DELIBERAZIONE DELLA GIUNTA REGIONALE 15 febbraio 2022, n. 147

[ID_VIP: 5451] D.lgs. 152/2006 e smi e L.R. 11/2001 e smi - Procedura di VIA Statale - Parco eolico "Contrada Sparpagliata, Donne Masi e Tostini", costituito da 19 WTG (max 154 MW + sist. accumulo da 40 MW), da realizzare nei comuni di Erchie (BR), Torre Santa Susanna (BR), Manduria (TA) e Avetrana (TA). Proponente: Yellow Energy S.r.l. Parere di competenza della Regione Puglia.

Parere Tecnico

OGGETTO: [ID_VIP: 5451] D.lgs. 152/2006 e ss. mm. ii. e L.R. 11/2001 e ss. mm. ii. – Procedura di VIA di competenza Statale Progetto relativa ad un impianto eolico denominato "Contrada Sparpagliata, Donne Masi e Tostini", costituito da 19 aerogeneratori per una potenza complessiva di 154 MW, da realizzare nei comuni di Erchie (BR), Torre Santa Susanna (BR), Manduria (TA) e Avetrana (TA), comprendente diverse opere connesse tra cui un sistema di accumulo di energia in agro di Erchie (BR) della potenza di 40 MW.

Fig. 1: inquadramento rispetto alla Rete Ecologica Regionale

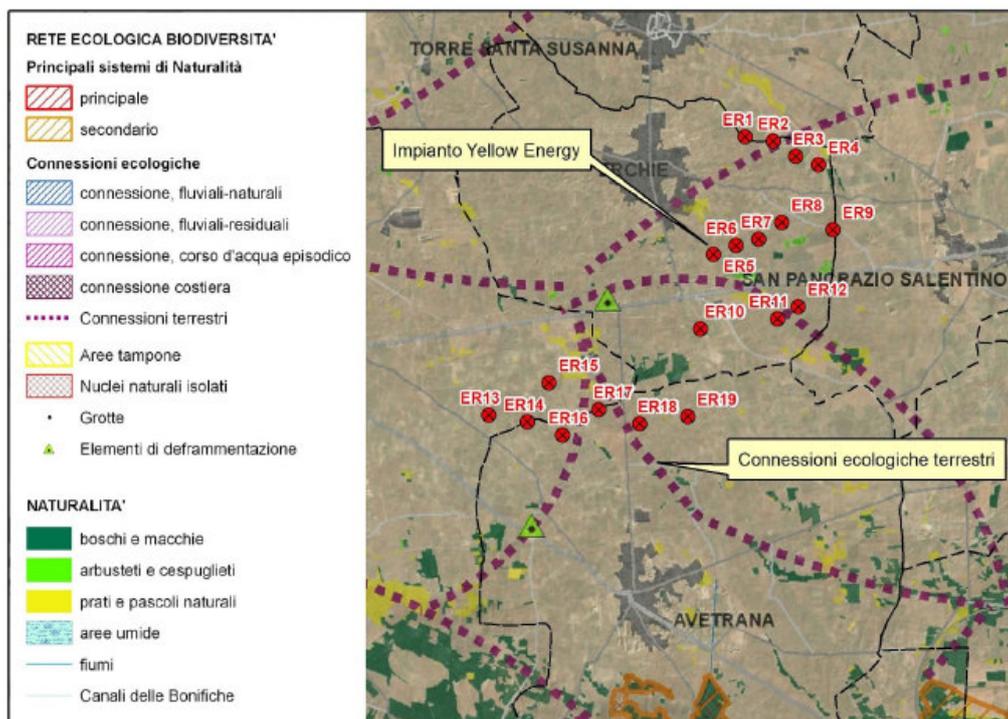
Per quanto riguarda la componente atmosfera, il progettista afferma⁴ che "L'impatto sull'area, in fase di cantiere, si riscontra laddove le operazioni dei mezzi provocano localizzate emissioni diffuse, specie durante le fasi di movimento terra (escavazione e riempimento)".

Per quanto riguarda la componente suolo e sottosuolo, il progettista afferma⁵ che "I potenziali impatti riscontrabili legati a questa fase [Ndr Fase di cantiere] sono introdotti di seguito e successivamente descritti con maggiore dettaglio: occupazione del suolo da parte dei mezzi atti al montaggio degli aerogeneratori (impatto diretto); scavo e movimentazione terreni per la realizzazione delle fondazioni (impatto diretto); modificazione dello stato geomorfologico in seguito ai lavori di scavo (impatto diretto)".

Fig. 2: inquadramento degli impianti eolici del "dominio" rispetto alle aree naturali protette

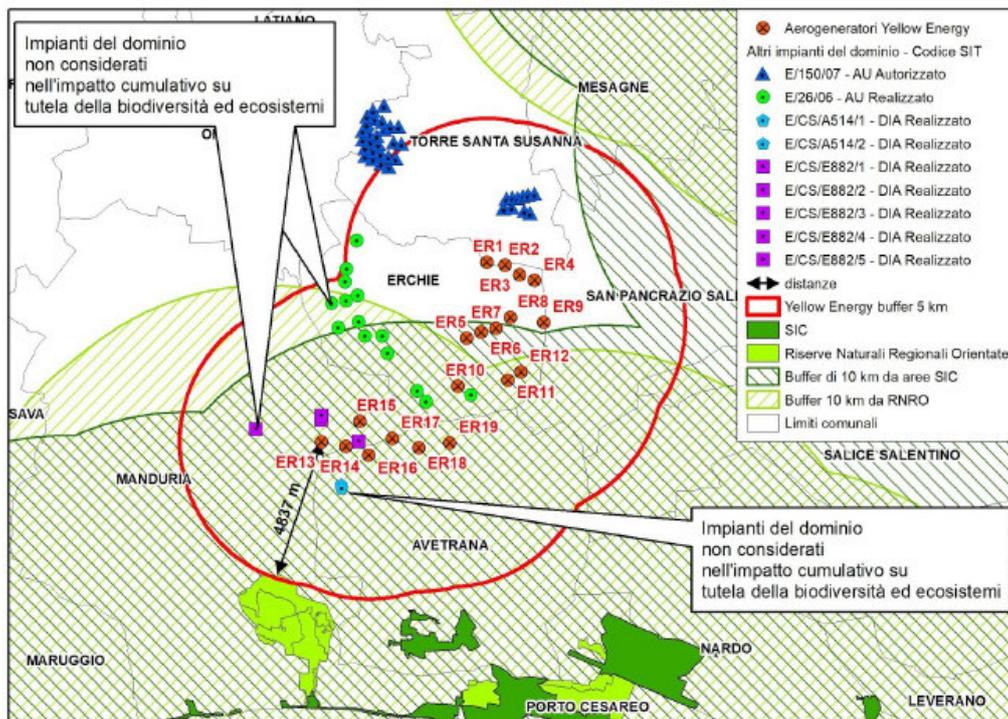
in quanto nel buffer di 10 km dalle aree SIC e dalle aree naturali protette ricadono sei aerogeneratori del parco eolico realizzato nel Comune di Erchie (codice E/26/06), nonché gli aerogeneratori realizzati con DIA e ricadenti nei Comuni di Manduria ed Avetrana, già sopra menzionati. Tali installazioni costituiscono chiaramente impianti di tipo "B" del dominio distanti meno di 10 km dalle aree naturali protette e meno di 5 km dall'impianto "A" Yellow Energy in valutazione. Dualmente, considerando l'impianto Yellow Energy come "B", in quanto 13 aerogeneratori su 19 ricadono nel buffer di 10 km dalle aree protette, gli aerogeneratori realizzati con DIA rappresentano impianti di tipo "A" del dominio, in quanto distanti meno di 5 km e posizionati nello spazio intercluso. Si ritiene quindi che la valutazione dell'impatto cumulativo in merito al tema tutela della biodiversità e degli ecosistemi non abbia ottemperato a quanto richiesto dalla D.D.162/2014.

Fig. 3: inquadramento degli impianti eolici del "dominio" nei buffer di 2 km, 3 km e 9 km

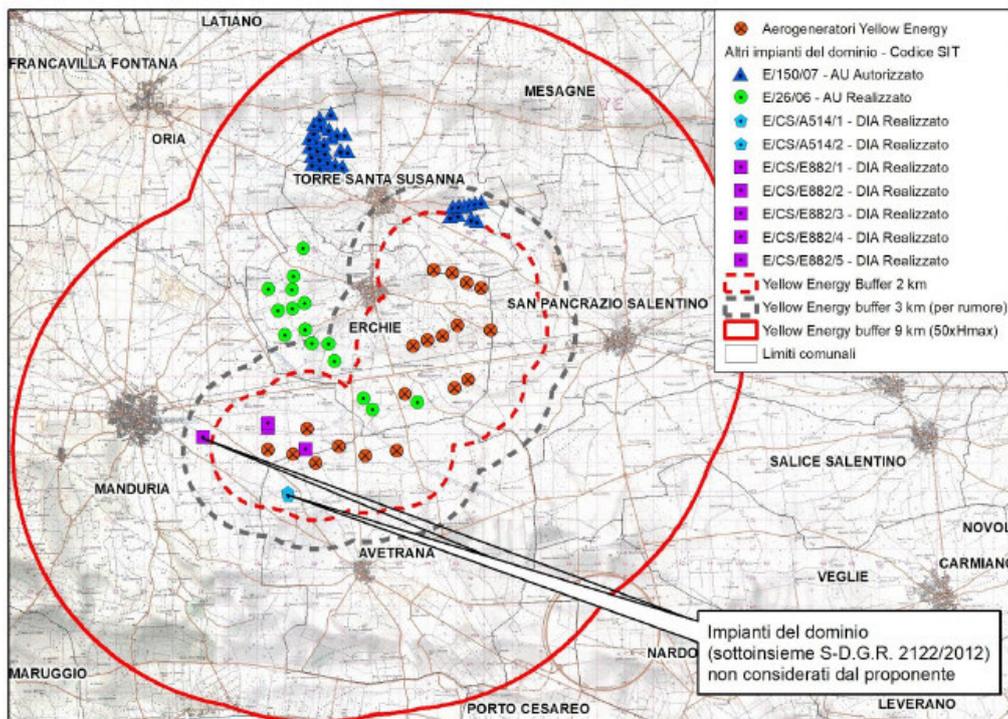
Relativamente all'impatto acustico cumulativo il progettista ha prodotto delle simulazioni su n.18 ricettori¹⁴ in orario diurno e notturno da cui però non risulta chiaro se sia stato considerato l'effetto degli altri parchi eolici presenti nel buffer di 3 km (area di inviluppo dei cerchi di R=3000 m come richiesto dalla D.D.162/2014) dall'impianto in oggetto (Fig. 3), sia per la determinazione del rumore ambientale di fondo, sia per la determinazione della pressione acustica di progetto simulata.

Fig. 4: inquadramento delle altre istanze FER di recente attivazione

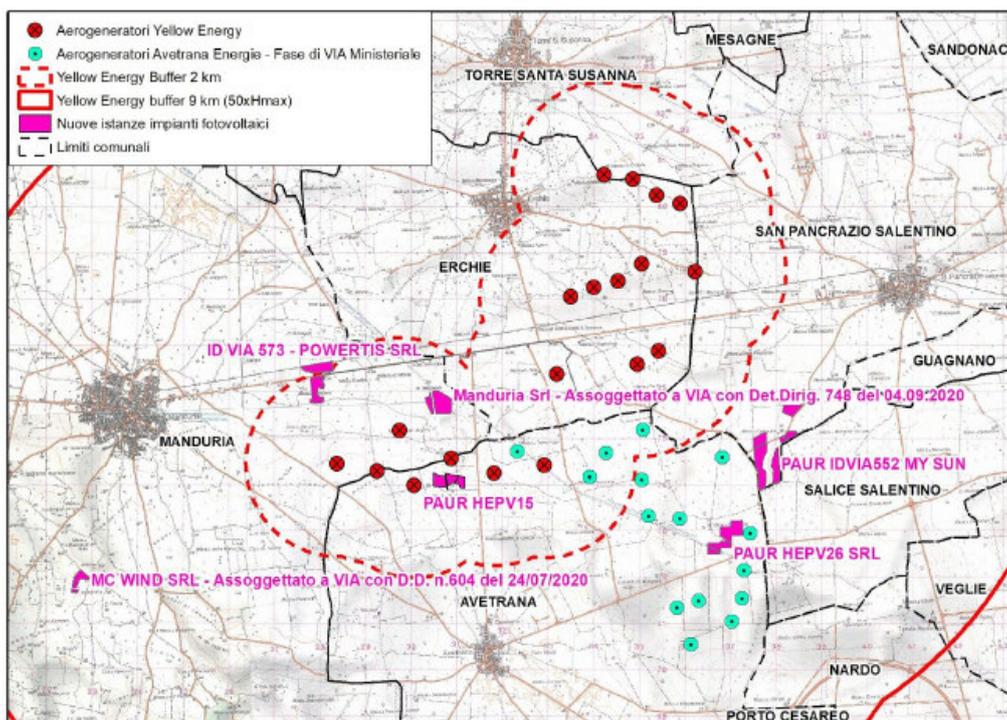
dal buffer di 9 km dall'impianto in parola (9 km=50 volte altezza massima aerogeneratore) individuando all'interno i parchi eolici ricadenti nel comune di Torre Santa Susanna (codice E\150\07, autorizzato in AU) e nel Comune di Erchie (codice E\26\06 realizzato in AU). Si rappresenta però che nel buffer di 9 km (Fig. 3) ricadono anche gli impianti eolici realizzati con DIA, presenti nei comuni di Manduria ed Avetrana ed appartenenti al sottoinsieme S (sottosoglia rispetto all'AU) del dominio da considerare ai sensi della D.D. n.162/2014. L'aerogeneratore di progetto ER 14 dista circa 493 m dalle installazioni eoliche esistenti autorizzate con DIA. Si ritiene dunque che l'analisi prodotta sia incompleta, e si evidenzia che la verifica dei prefati criteri B e C fornisce un esito sfavorevole delineando profili di criticità in termini di valutazione dell'impatto cumulativo a carico del parco eolico in oggetto.

Si evidenzia, inoltre che i profili di criticità di cui sopra, sono ulteriormente rafforzati dal potenziale cumulo con le numerose istanze di impianti FER attivate recentemente nell'intorno del parco eolico in parola. Agli atti dello scrivente DAP, nel buffer di 9 km dall'impianto della Yellow Energy,

Fig. 2: inquadramento degli impianti eolici del “dominio” rispetto alle aree naturali protette

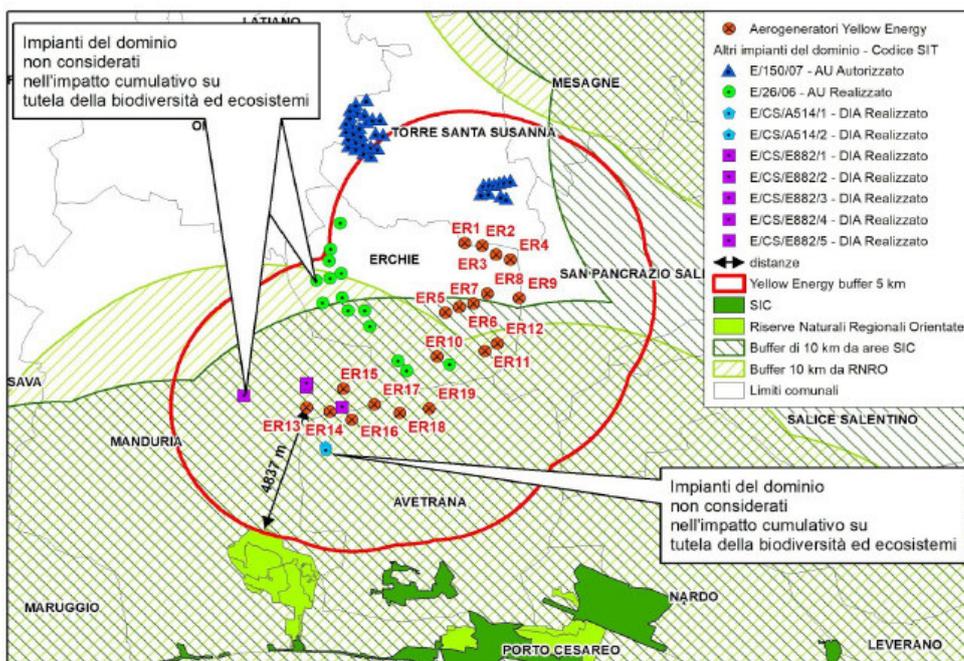
in quanto nel buffer di 10 km dalle aree SIC e dalle aree naturali protette ricadono sei aerogeneratori del parco eolico realizzato nel Comune di Erchie (codice E/26/06), nonché gli aerogeneratori realizzati con DIA e ricadenti nei Comuni di Manduria ed Avetrana, già sopra menzionati. Tali installazioni costituiscono chiaramente impianti di tipo “B” del dominio distanti meno di 10 km dalle aree naturali protette e meno di 5 km dall’impianto “A” Yellow Energy in valutazione. Dualmente, considerando l’impianto Yellow Energy come “B”, in quanto 13 aerogeneratori su 19 ricadono nel buffer di 10 km dalle aree protette, gli aerogeneratori realizzati con DIA rappresentano impianti di tipo “A” del dominio, in quanto distanti meno di 5 km e posizionati nello spazio intercluso. Si ritiene quindi che la valutazione dell’impatto cumulativo in merito al tema tutela della biodiversità e degli ecosistemi non abbia ottemperato a quanto richiesto dalla D.D.162/2014.

Fig. 3: inquadramento degli impianti eolici del "dominio" nei buffer di 2 km, 3 km e 9 km

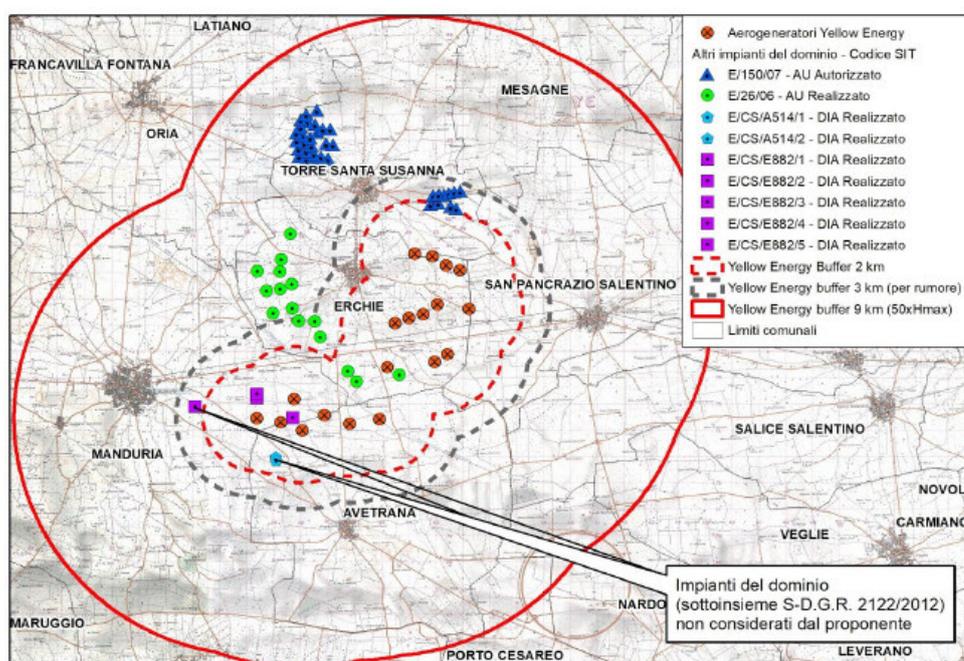
Relativamente all'impatto acustico cumulativo il progettista ha prodotto delle simulazioni su n.18 ricettoni¹⁴ in orario diurno e notturno da cui però non risulta chiaro se sia stato considerato l'effetto degli altri parchi eolici presenti nel buffer di 3 km (area di inviluppo dei cerchi di R=3000 m come richiesto dalla D.D.162/2014) dall'impianto in oggetto (Fig. 3), sia per la determinazione del rumore ambientale di fondo, sia per la determinazione della pressione acustica di progetto simulata.

Fig. 4: inquadramento delle altre istanze FER di recente attivazione

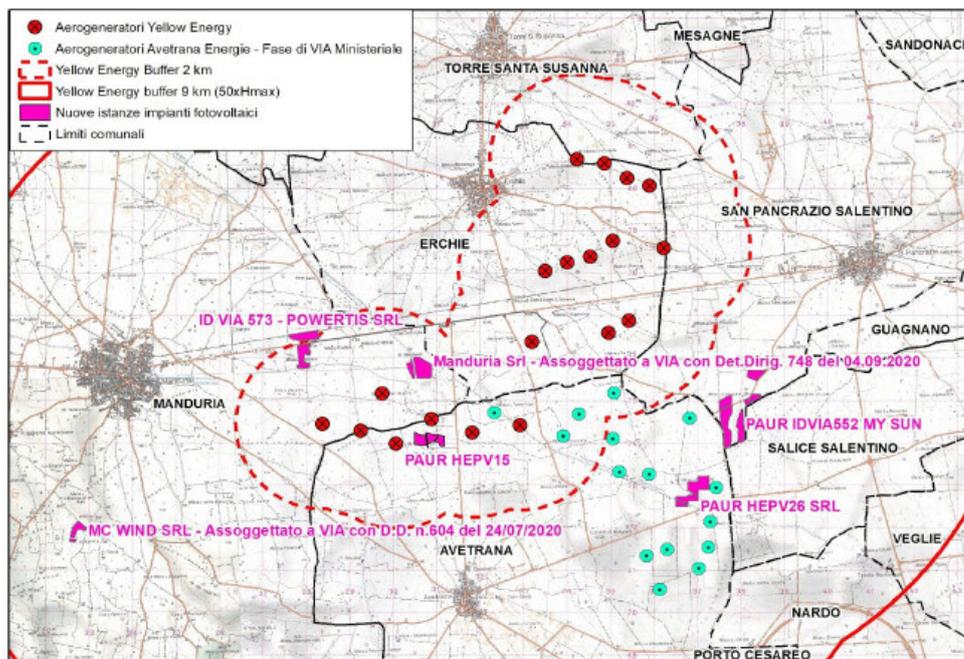
dal buffer di 9 km dall'impianto in parola (9 km=50 volte altezza massima aerogeneratore) individuando all'interno i parchi eolici ricadenti nel comune di Torre Santa Susanna (codice EV150\07, autorizzato in AU) e nel Comune di Erchie (codice EV26\06 realizzato in AU). Si rappresenta però che nel buffer di 9 km (Fig. 3) ricadono anche gli impianti eolici realizzati con DIA, presenti nei comuni di Manduria ed Avetrana ed appartenenti al sottoinsieme S (sottosoglia rispetto all'AU) del dominio da considerare ai sensi della D.D. n.162/2014. L'aerogeneratore di progetto ER 14 dista circa 493 m dalle installazioni eoliche esistenti autorizzate con DIA. Si ritiene dunque che l'analisi prodotta sia incompleta, e si evidenzia che la verifica dei prefati criteri B e C fornisce un esito sfavorevole delineando profili di criticità in termini di valutazione dell'impatto cumulativo a carico del parco eolico in oggetto.

Si evidenzia, inoltre che i profili di criticità di cui sopra, sono ulteriormente rafforzati dal potenziale cumulo con le numerose istanze di impianti FER attivate recentemente nell'intorno del parco eolico in parola. Agli atti dello scrivente DAP, nel buffer di 9 km dall'impianto della Yellow Energy,
